INFORME DE HITO DE CONTROL
N° 15535-2021-CG/GRAY-SCC

**“MEJORAMIENTO Y CREACIÓN DEL SISTEMA DRENAJE
PLUVIAL DE LA AV. CARMEN ALTO, AV. PERÚ Y JR.
CANGALLO, DISTRITO DE CARMEN ALTO - HUAMANGA -
AYACUCHO”**

HITO DE CONTROL N° 02 – EJECUCIÓN A AGOSTO 2021

Imagen n.° 3
Se observa los cruces peatonales inestables

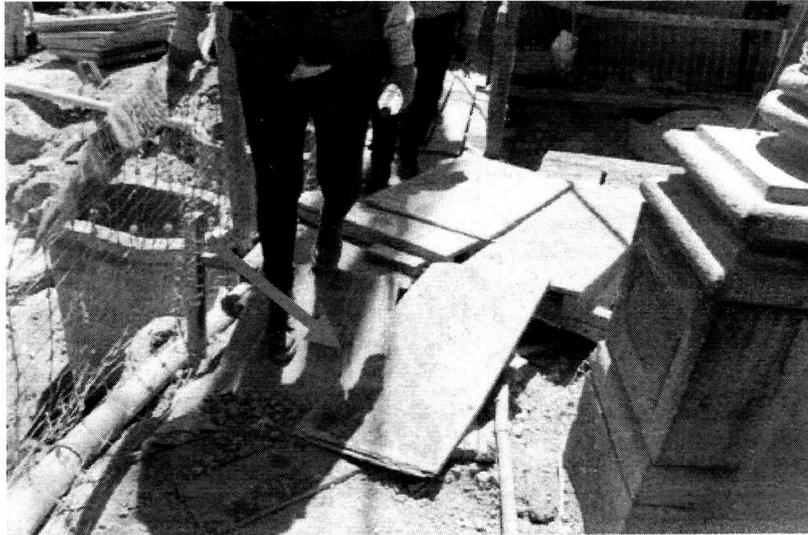
De la inspección física a la Obra realizada el 20 y 23 de agosto de 2021, se evidenció que el contratista no viene adoptando las medidas de seguridad colectiva adecuadas como la señalización para brindar la protección a los trabajadores de la Obra, a los pobladores que vienen transitando por dichas calles y a los beneficiarios que tienen sus viviendas en las avenidas intervenidas; al advertirse que los cruces peatonales se encuentran inestables, tanto en el pisos como en las barandas; los buzones existentes no cuentan con una adecuada señalización y protección; una caja domiciliaria de desagüe existente que podrían causar accidentes a los trabajadores y población en general; así como la generación de malos olores debido a la filtración que esta presenta y el contratista viene apuntalando un poste de baja tensión, sobre las tapas del canal de concreto, los mismos, que pueden generar que estos se caigan en vista que las tapas de concreto no son fijas sino móviles pudiendo causar accidentes a los pobladores así como a los trabajadores de la obra, dicha situación fue plasmada en el acta de inspección de obra n.° 002-2021-CG/GRAY-CC-MDCA de 23 de agosto de 2021, hechos que muestran en las siguientes imágenes:

Imagen n.º 8
Junta de construcción superior a la ½" en el Jr. Cangallo

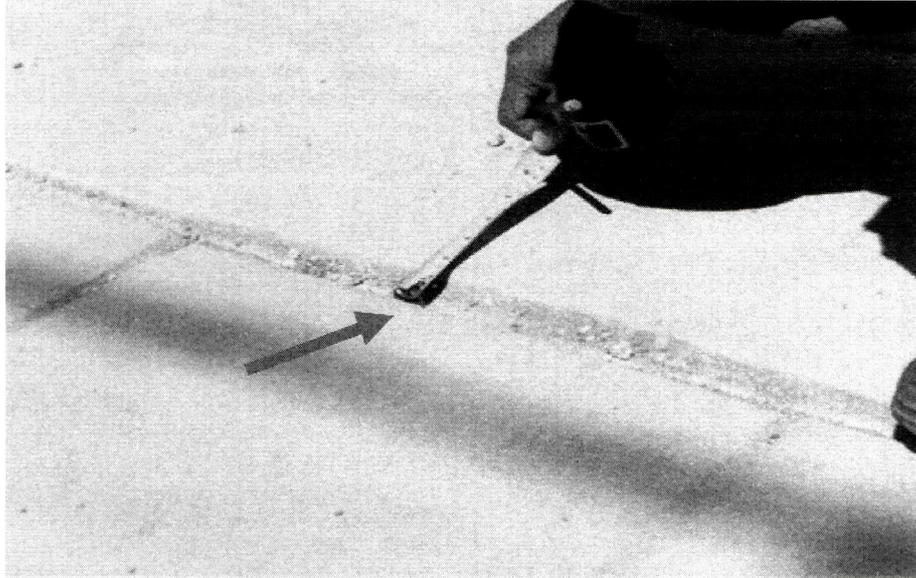
- ✓ El Contratista viene ejecutando las juntas entre las tapas del canal de concreto y el pavimento rígido con medidas superiores a 1/2”, el mismo que fue propuesto por el Contratista y aprobado por la Supervisión, aun así se ha advertido dicha situación en varios sectores donde ya se

ejecutó las tapas del canal y el pavimento rígido, evidenciándose un inadecuado proceso constructivo y sin el control de calidad de dichas partidas, tal como se muestran en las siguientes imágenes:

Imagen n.º 9
Desnivel entre pavimento y tapas de concreto de canal con desniveles de hasta 2cm

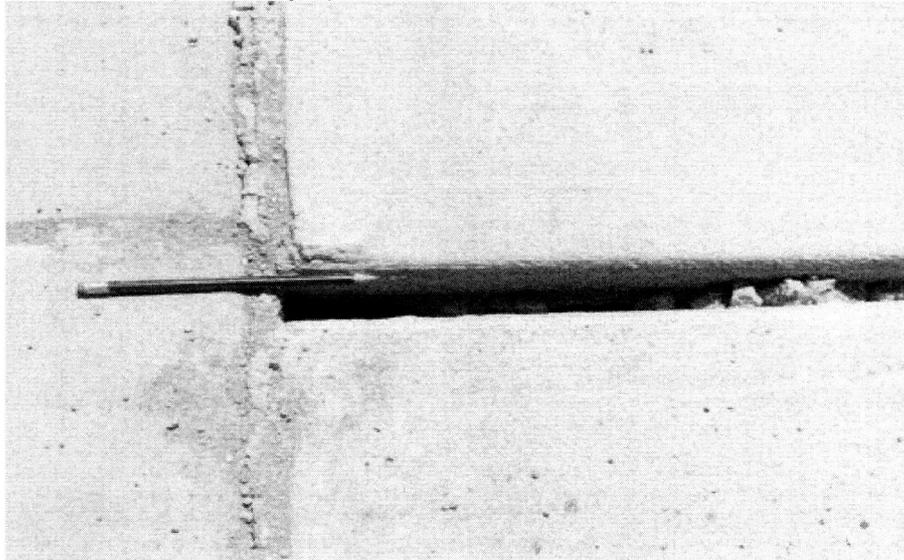
- ✓ El acabado final en algunas de las tapas del canal y del pavimento rígido, no cuentan con el nivel adecuado en las aristas, encontrándose desniveles entre los mismos de hasta 2cm, los cuales pueden causar accidentes peatonales y que estos disminuyan la vida útil del pavimento, tal como se muestran en las siguientes imágenes:

Imagen n.º 12
Tapas de concreto deteriorados del canal

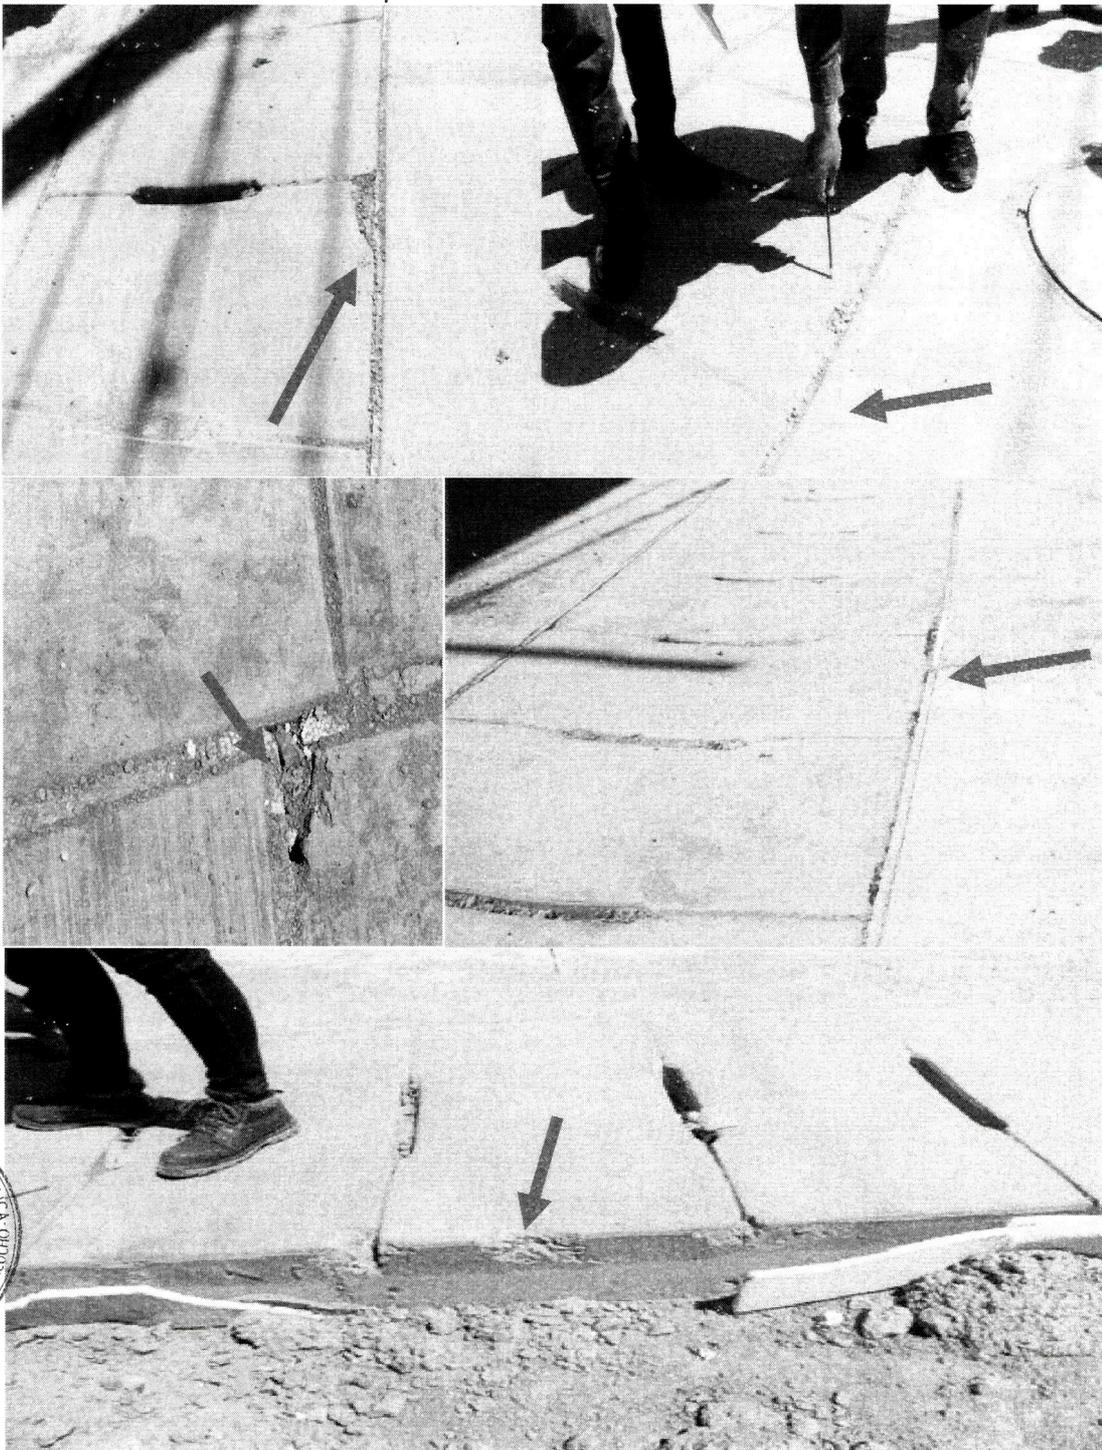
- ✓ Se advirtió que no se está teniendo cuidado con el rodillo al momento de la compactación de la base granular de concreto, debido a que viene dañando las tapas del canal de concreto, los mismos que en varios sectores ya se encuentran deteriorados, ameritando su reemplazo, tal como se muestra en la siguiente imagen:

Imagen n.º 13
Cangrejas en pavimentos de concreto y pavimento deteriorado por el corte

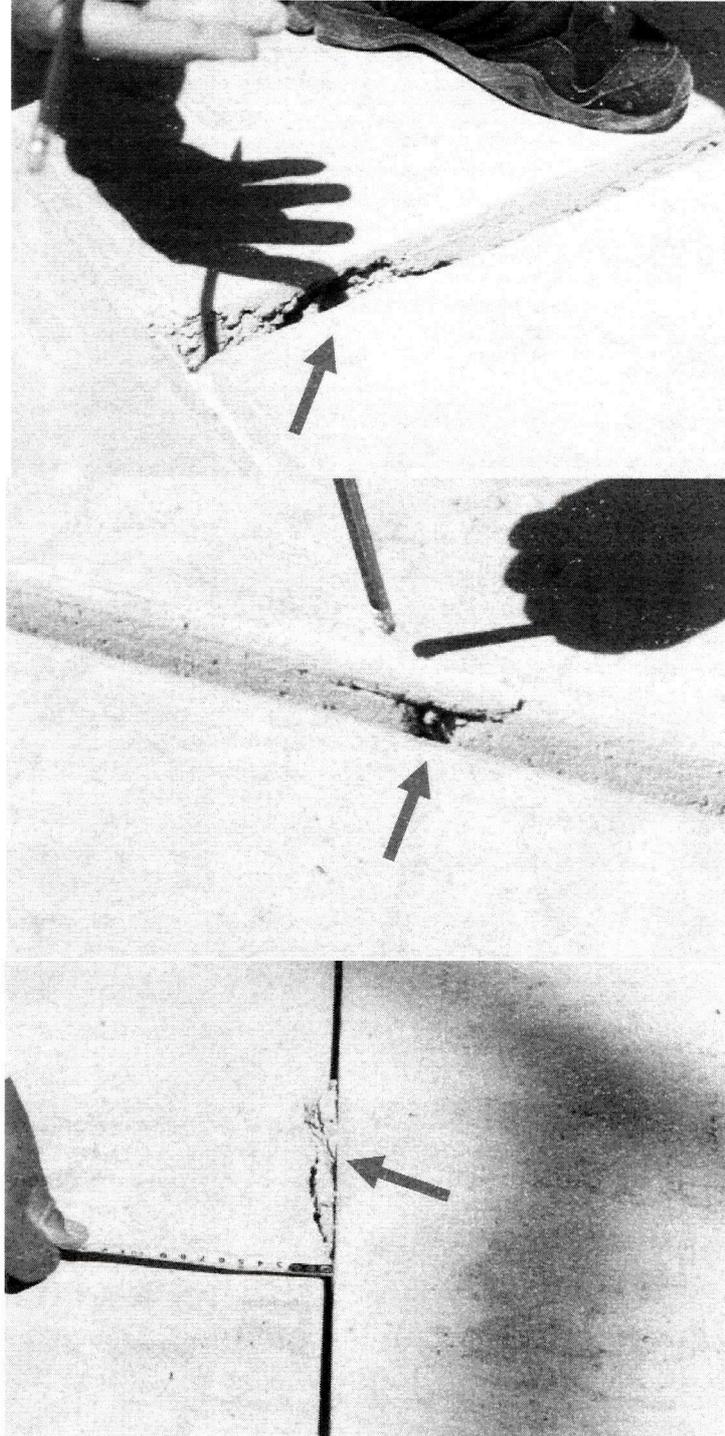
- ✓ Se advirtió que el pavimento rígido se viene encontrando cangrejas en algunos sectores en donde no se ha llevado a cabo una adecuada vibración del concreto, los mismos que pueden ocasionar que disminuya la vida útil del pavimento rígido, tal como se muestra en las siguientes imágenes:

Imagen n.º 14
Altura de muro con dimensión menores a 1.10m

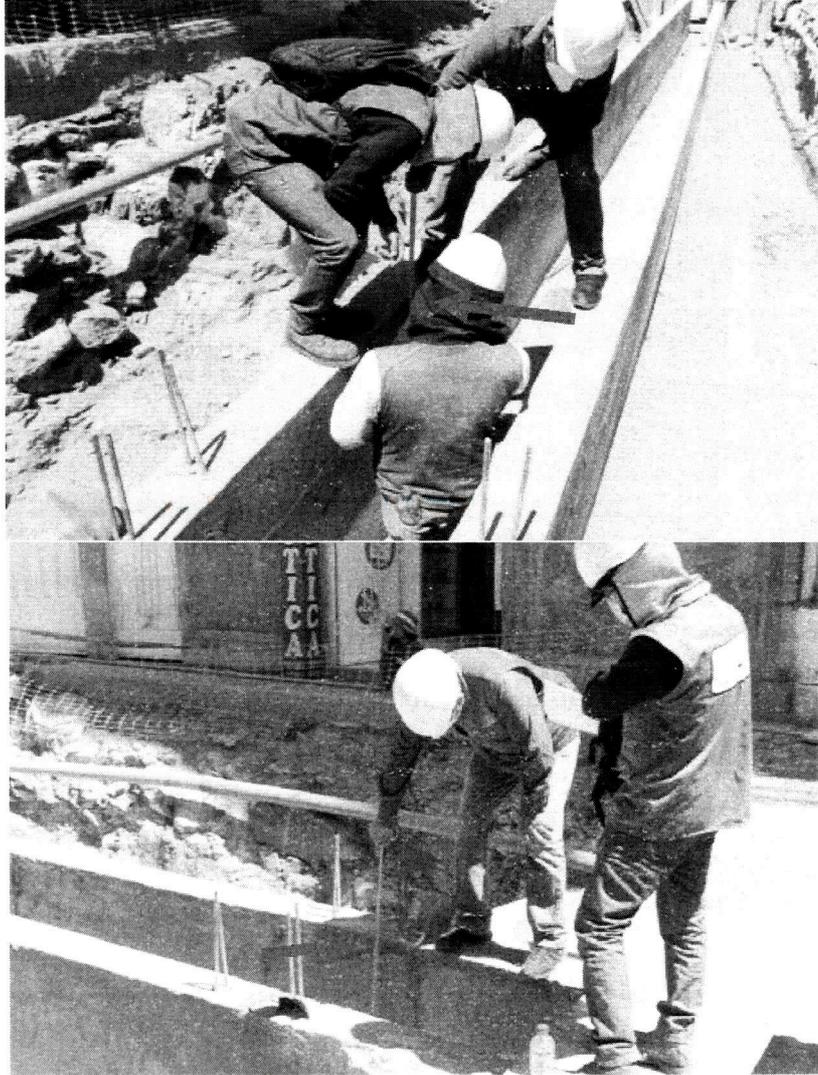
- ✓ En el Jr. Cangallo cerca al buzón 163 el canal de concreto tiene un ancho de 0.60m y una altura variable de 1.08 y 1.09m, por lo que no se vienen teniendo en cuenta el control de niveles al momento del vaciado de los muros del canal de drenaje pluvial, tal como se muestra en las siguientes imágenes:

Imagen n.º 15
Juntas Water Stop deterioradas

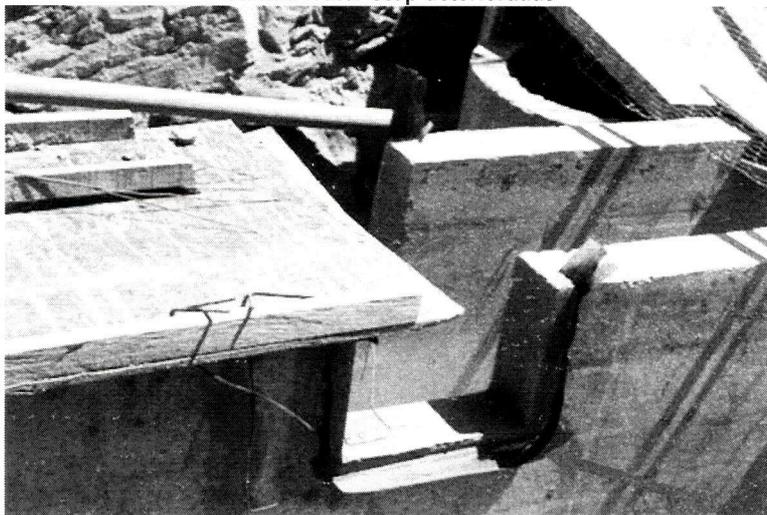
- ✓ Las juntas wáter stop instaladas en las juntas de dilatación del canal de drenaje pluvial, estas se encuentran rotas y/o deterioradas, por lo que no se podrían utilizar para el empalme de la sección de canal adyacente, en vista que no asegurarían la impermeabilidad del canal de drenaje pluvial, estas fueron advertidas en el Jr. Cangallo, los mismos que requerirán su reposición, tal como se evidencia en las siguientes imágenes:

Imagen n.º 17
Muros del canal con deficiencias en el acabado

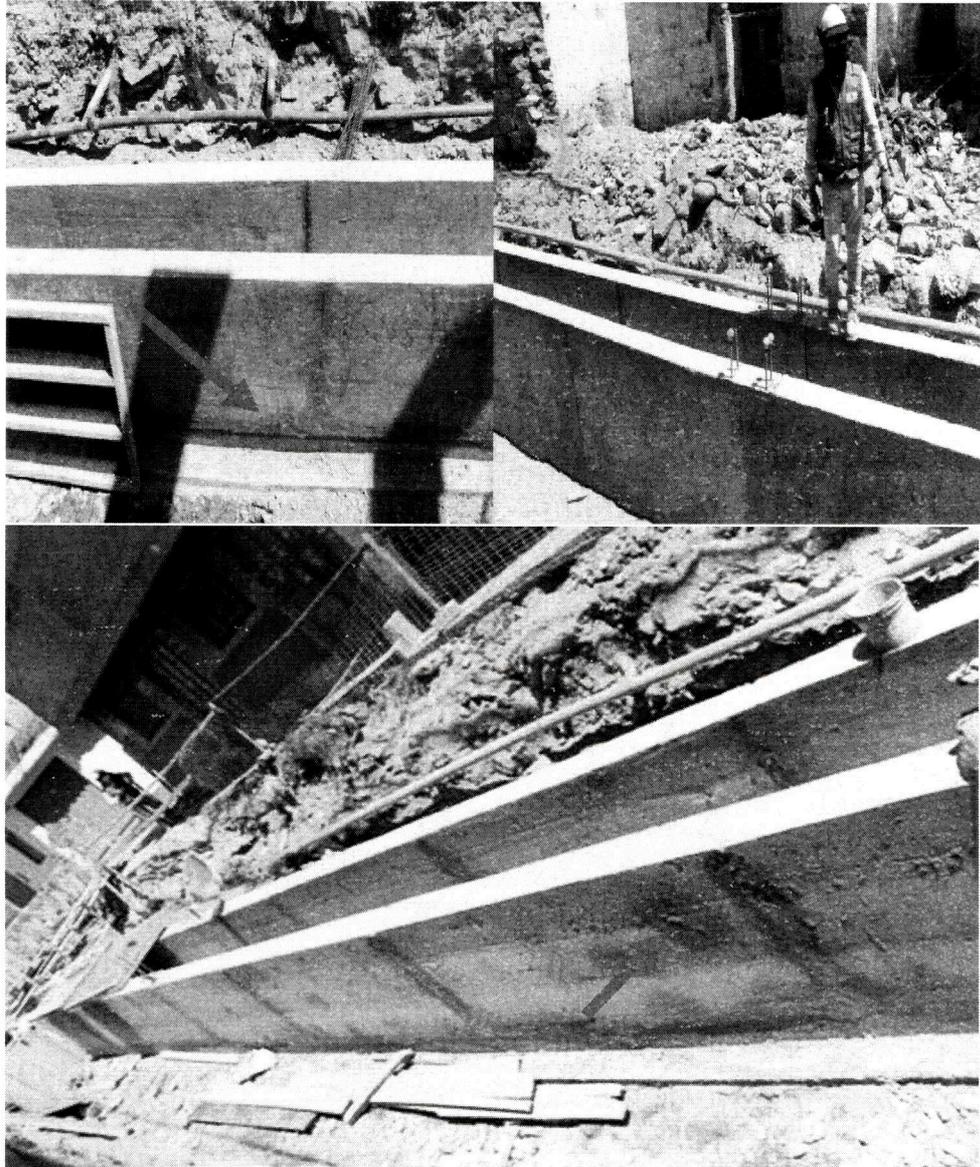
- ✓ El encofrado de los muros del canal de concreto se viene ejecutando con paneles de triplay que ya perdieron su vida útil, por lo que vienen generando que los muros de concreto presenten imperfecciones y presencia de agujeros que estarían disminuyendo el ancho efectivo del muro de concreto, tal como se observa en las siguientes imágenes:

Imagen n.º 18
 Pasaje en el Jr. Llucha Llucha con conflicto de terreno

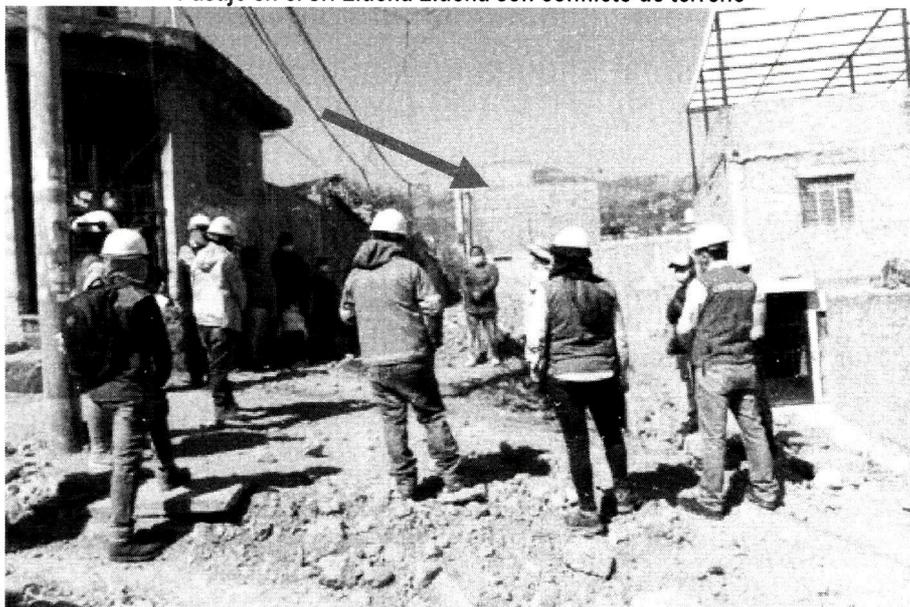
De la inspección física a la Obra realizada el 23 de agosto de 2021, se advirtió que el Contratista no viene ejecutando las obras en el pasaje del Jr. Llucha Llucha, debió a que no se cuenta con la disponibilidad del terreno, en vista que se tiene conflictos entre los pobladores sobre la delimitación del ancho del pasaje, los mismos que vienen generando que a la fecha no se intervenga tal como se evidencia en el acta de inspección física de obra n.° 002-2021-CG/GRAY-CC-MDCA de 23 de agosto de 2021, constatándose lo siguiente, tal como se observa en las siguientes imágenes:
